**TERMINAL DE CONTENEURS
EN EAU PROFONDE**

LAURENTIA

**ENVIRONNEMENT SONORE
PRÉSENTÉ À L'AGENCE D'ÉVALUATION D'IMPACT DU CANADA
(AÉIC)**

Administration portuaire de Québec
 Aménagement d'un quai en eau profonde — Projet Laurentia
 Document de réponses à la 2^e série de questions —
 Environnement sonore

Figure 3-6 Phase d'exploitation – Année 2024 – Ldn (tirée de WSP, 2020)

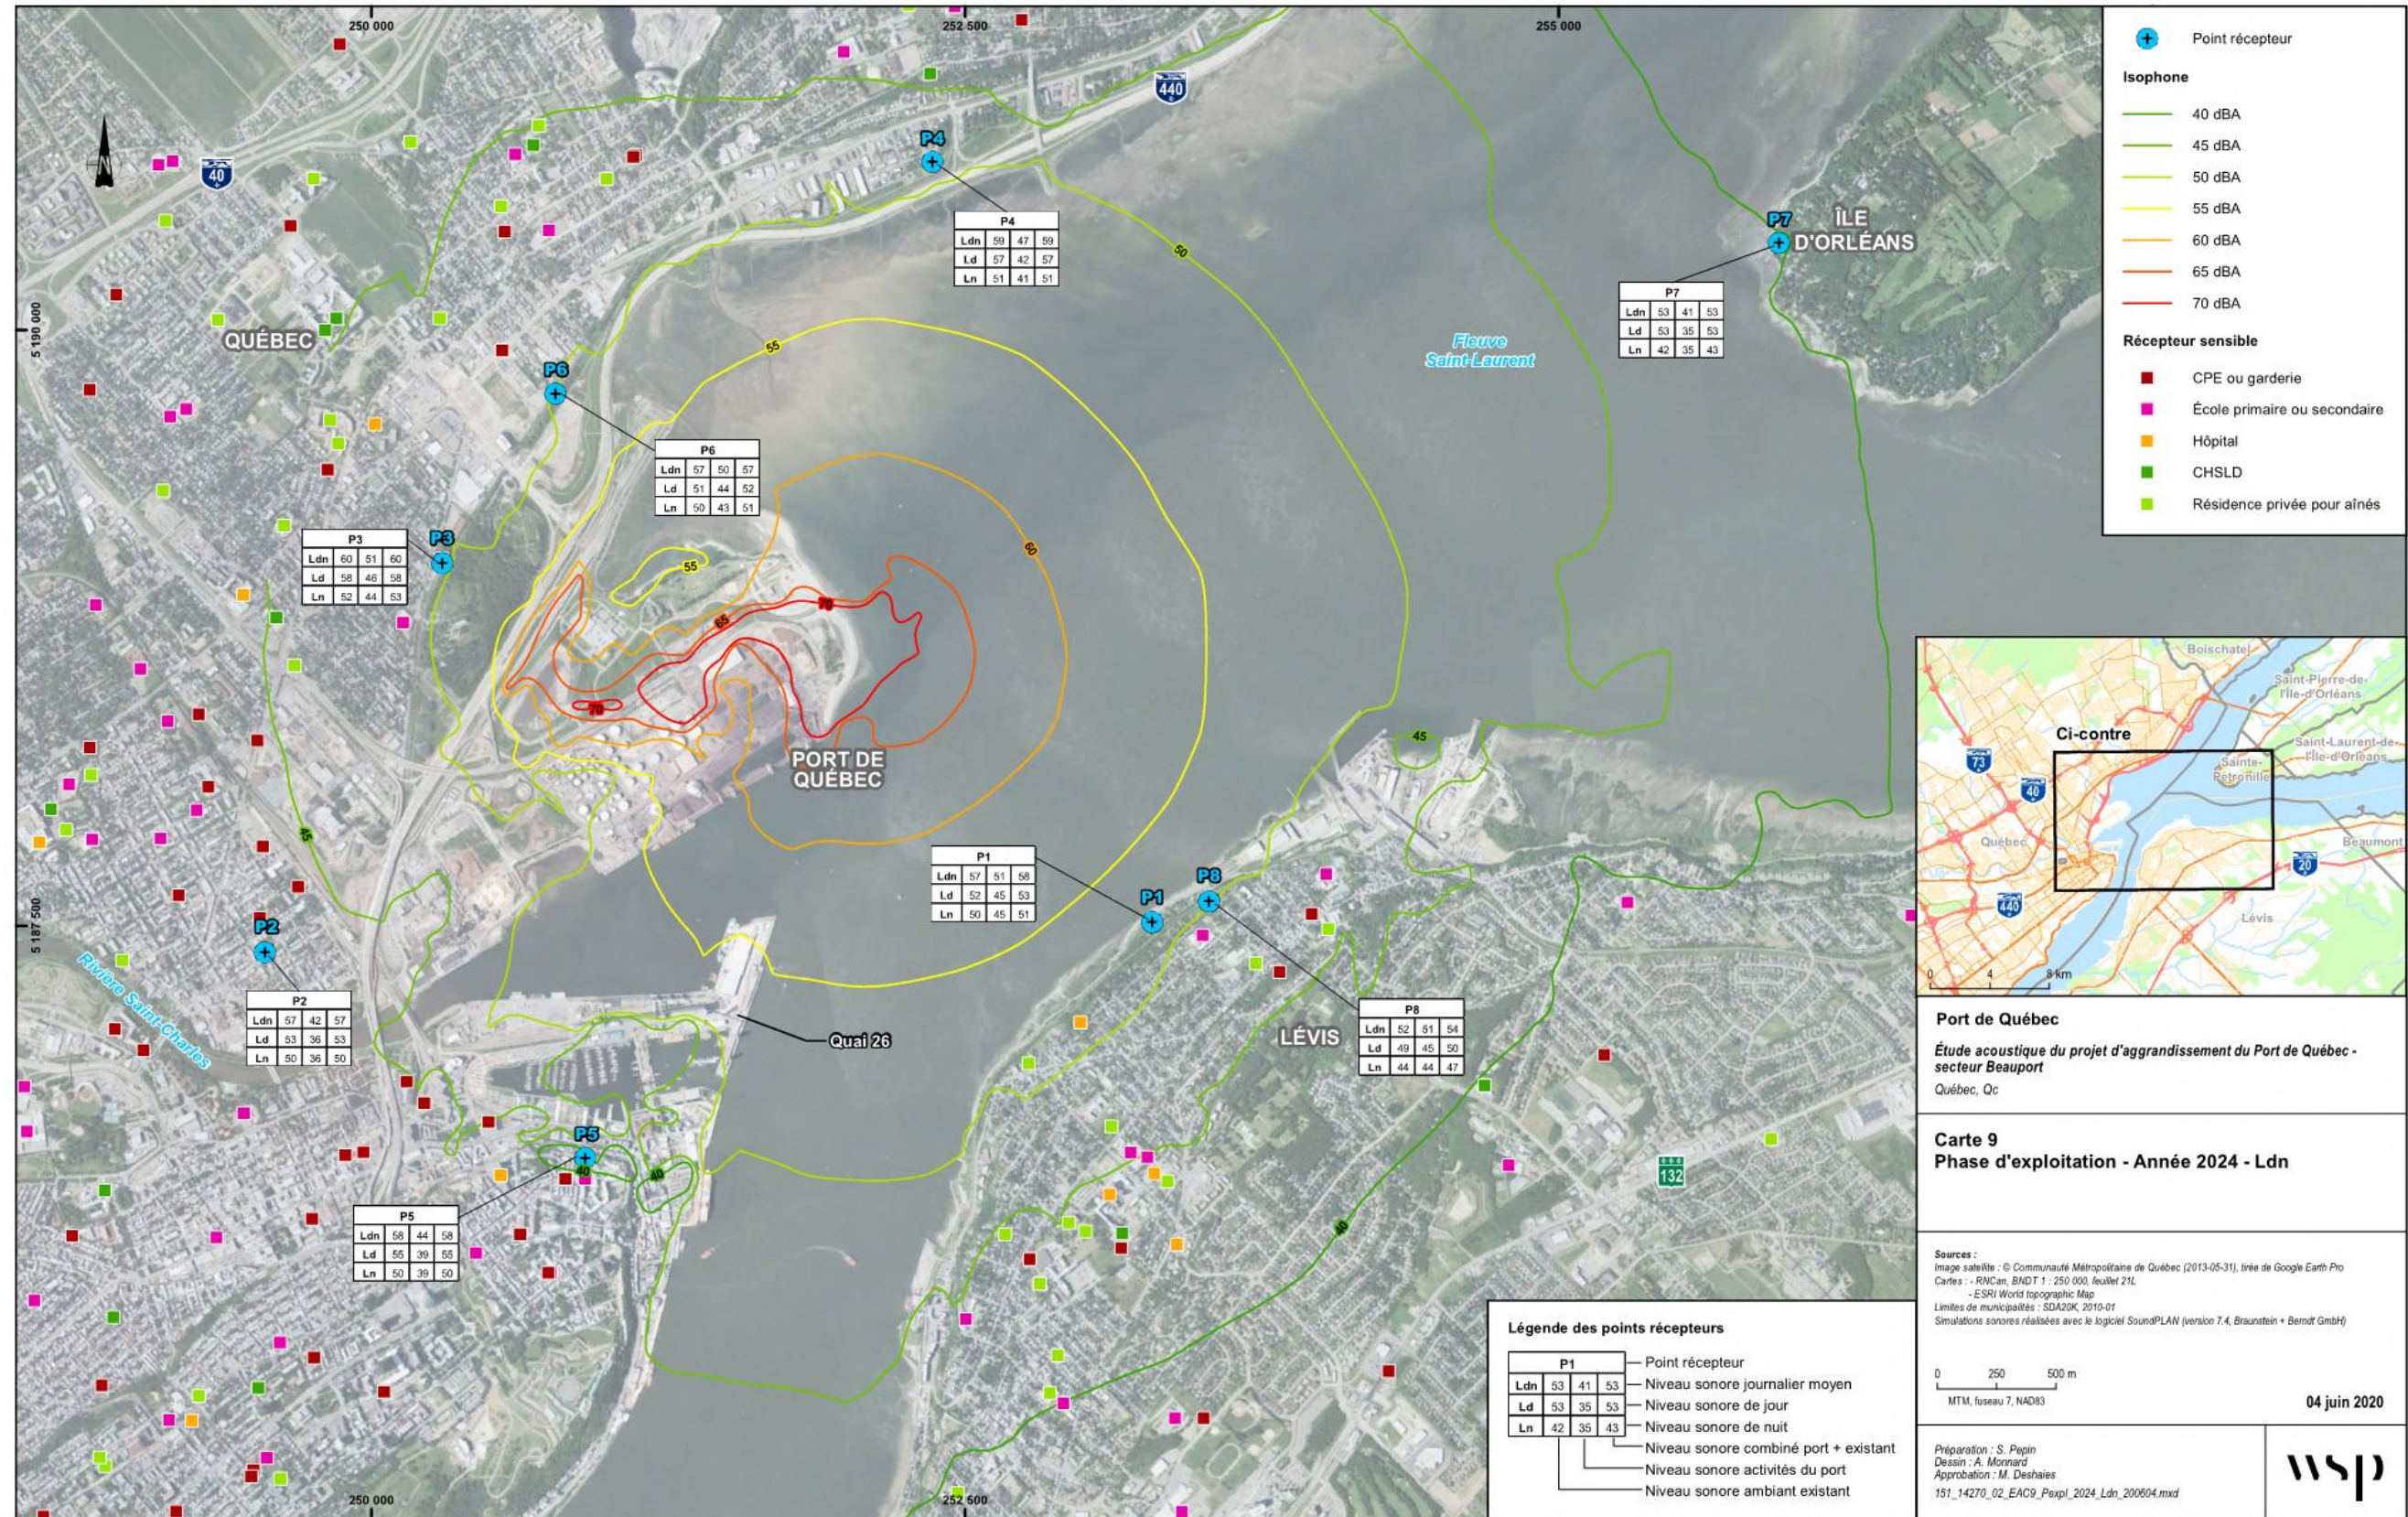
N° DE LA QUESTION	QUESTION	RÉPONSE
ACÉE 92c	Apporter les modifications à l'analyse des effets environnementaux et à toutes les autres sections pertinentes de l'étude d'impact en tenant compte des mises à jour à l'étude sonore.	Section 3.5
Réponse : La section 3.5 reprend entièrement l'évaluation des effets du projet sur la CVE environnement sonore. Pour ce faire, et tel qu'expliqué aux sections 3.3 et 3.4, l'état de référence présenté en 2018 est toujours valable et une méthodologie similaire à l'étude de WSP de 2018 a été utilisée afin de mettre à jour la contribution du projet et les effets anticipés. Ces effets sont discutés à la section 3.5.		
ES-04	La carte 3-2 Points récepteurs présente les récepteurs utilisés pour établir l'état de référence. Les récepteurs sensibles (p. ex. hôpitaux, école, centres de la petite enfance (CPE), etc.), les usagers de la baie de Beauport et les lieux d'usage autochtones ne sont toutefois pas présentés sur les cartes. Le document devrait contenir des cartes (incluant les figures des projections sonores en phase de construction et d'opération) permettant d'identifier l'emplacement des récepteurs sensibles (p.ex. hôpitaux, écoles, CPE), les usagers de la baie de Beauport et les lieux d'usage autochtones par rapport au site du projet.	Figures 3-1 à 3-6, section 3.5
